**sur le projet de**  
**projet de centrale photovoltaïque au sol « Le Claou et Poun**  
**Sony » à Régusse (83)**

**N° MRAe**  
**2023APPACA37/3437**

Avis du 2 juin 2023 sur le projet de projet de centrale photovoltaïque au sol « Le Claou et Poun Sony » à Régusse (83)

Figure 2: Plan de masse du projet : rectangles bleus les modules photovoltaïques et en hachurés vert le périmètre d'OLD, source : tome 4 étude d'impact

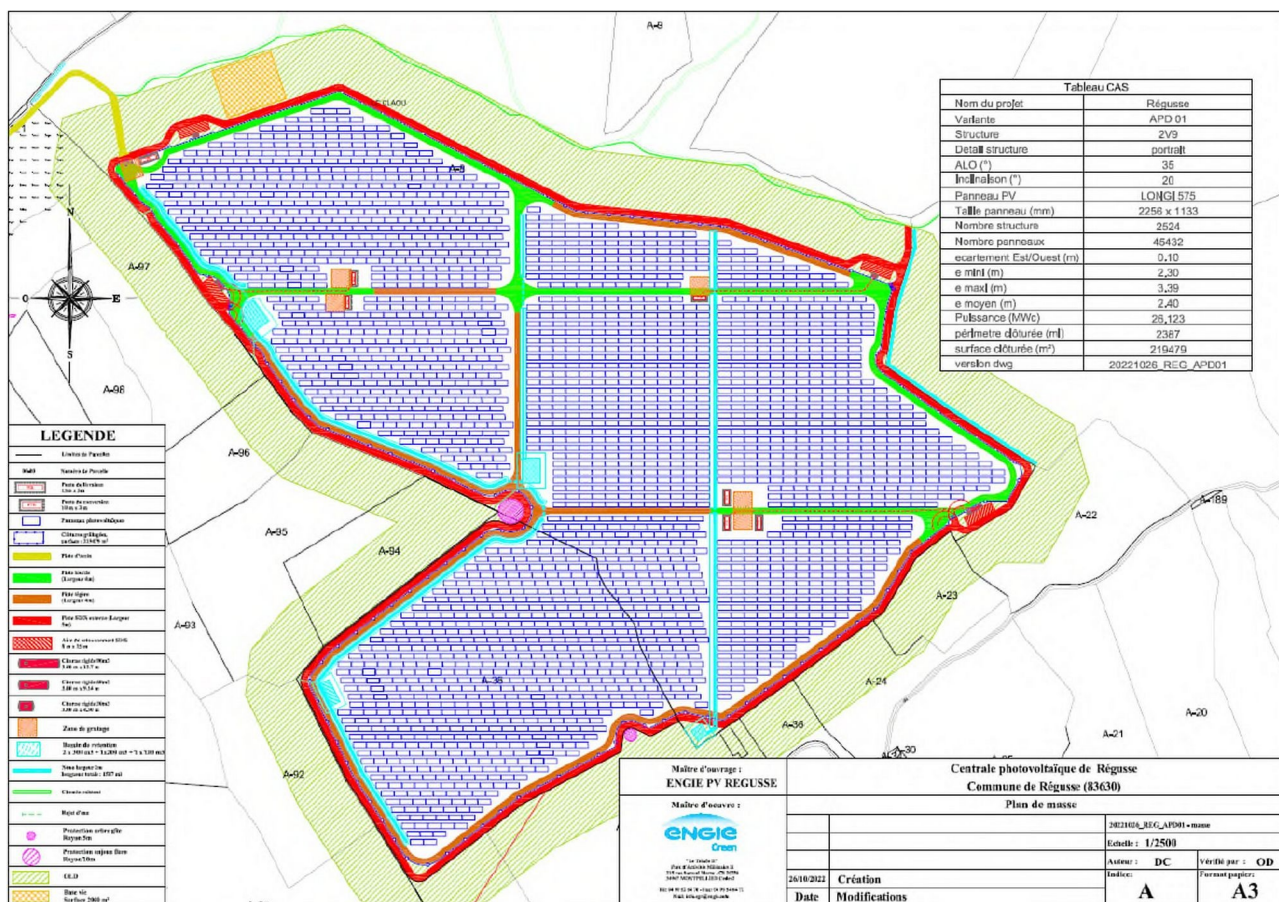
Pour la MRAe, les simulations de certaines vues de l'étude d'impact posent des interrogations sur l'intégration de l'ensemble des composants du projet sur le paysage, notamment pour le périmètre des OLD. Les effets résiduels semblent impactants depuis ces secteurs qui pourraient mettre en relief une véritable artificialisation du paysage dans un site aujourd'hui d'apparence naturelle.

Les impacts paysagers devraient être appréhendés sur la surface totale impactée, y compris le périmètre des OLD directement induites du projet.

Par ailleurs, l'intégration paysagère des citernes et des aires d'aspiration en périphérie du parc photovoltaïque devrait faire l'objet d'une attention particulière, au même titre que les autres éléments de sécurité.

***La MRAe recommande d'inclure, dans l'analyse des effets sur le paysage, la totalité de la surface impactée par le projet, notamment le périmètre des OLD ainsi que l'intégration paysagère des citernes et des aires d'aspiration en périphérie du parc photovoltaïque.***
